Oggetto: **invio osservazioni alla Documentazione Integrativa Volontaria progetto Aeroporto di Milano Malpensa - Master plan 2035 – Codice Procedura 5359**

Il sottoscritto Gabriele Rescaldani

ai sensi del comma 3, art. 24 D.Lgs.152/2006 e s.m.i, le seguenti osservazioni:

Figura 181 - Possibili alternative di sviluppo per le strutture cargo

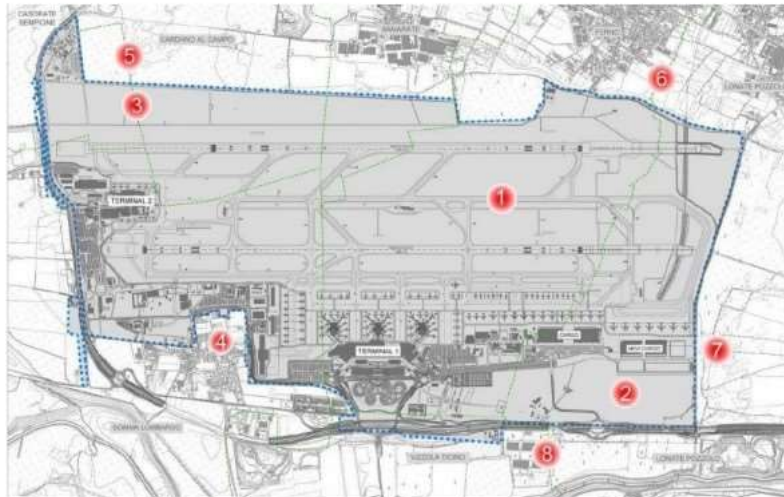
La soluzione 2) richiederebbe la realizzazione di forme di collegamento abbastanza complesse con gli esistenti piazzali di sosta aeromobili, che si troverebbero al di là degli attuali edifici cargo, ma soprattutto va ad interessare l'unica area che garantisce – nel lungo termine – la possibilità di realizzare un potenziamento delle infrastrutture di volo e che quindi si ritiene "strategicamente" indispensabile mantenere libera da nuovi insediamenti.

La realizzazione di 3 ambiti funzionali appare incoerente con le previsioni stesse del Master Plan, ma soprattutto viene considerata compensativa rispetto al consumo di 44 ettari e si scontra con le dichiarazioni fatte dall'Amministratore Delegato di SEA Brunini in occasione della Commissione Ambiente e Società Partecipate del Comune di Milano svoltasi in data 29 giugno dove la stessa zona è stata confermata come l'unica idonea a contemplare gli eventuali sviluppi infrastrutturali.

Quindi si propone una compensazione che qualora venisse realizzata con i tempi della natura (pensiamo all'ambito Formazione Forestale) sarà immediatamente cancellata per costruire la terza pista (necessaria dopo il 2035 da parte di SEA).
